CAAC
适 航 指 令

编号: CAD2012-A320-02R3

一. 标题: 氧气 - 化学应急氧气瓶 - 改装

图1-氧气瓶的设计“A”

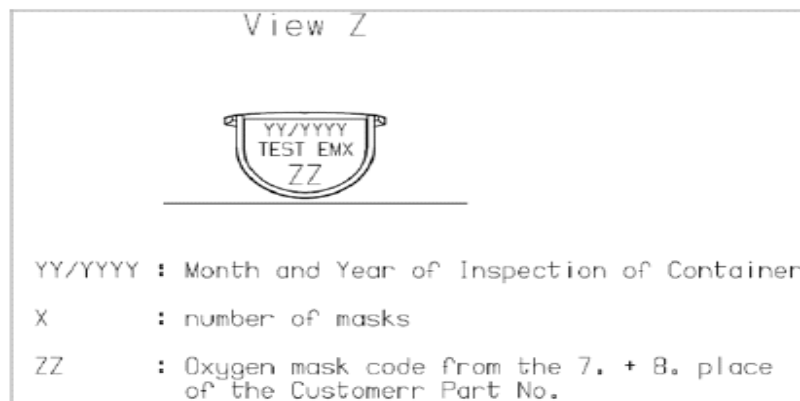
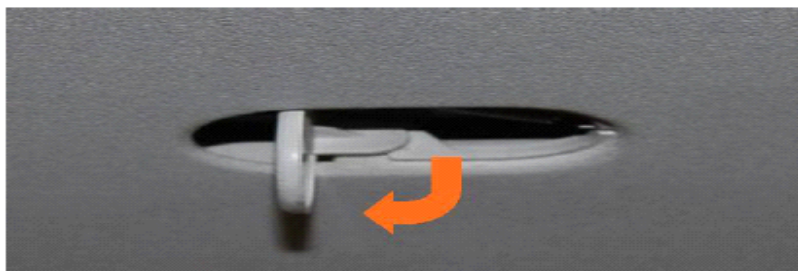
2.6 如果飞机上的旅客氧气瓶的设计与本指令图1中的设计A不一样，则不需要满足本指令2.1段对旅客氧气瓶的要求。

Design A: The placard on the passenger oxygen container test button is as described in Picture A of Appendix 1 of this AD. The Mask configuration ("ZZ" in Picture A) is a number and the test button is as shown in Picture B.
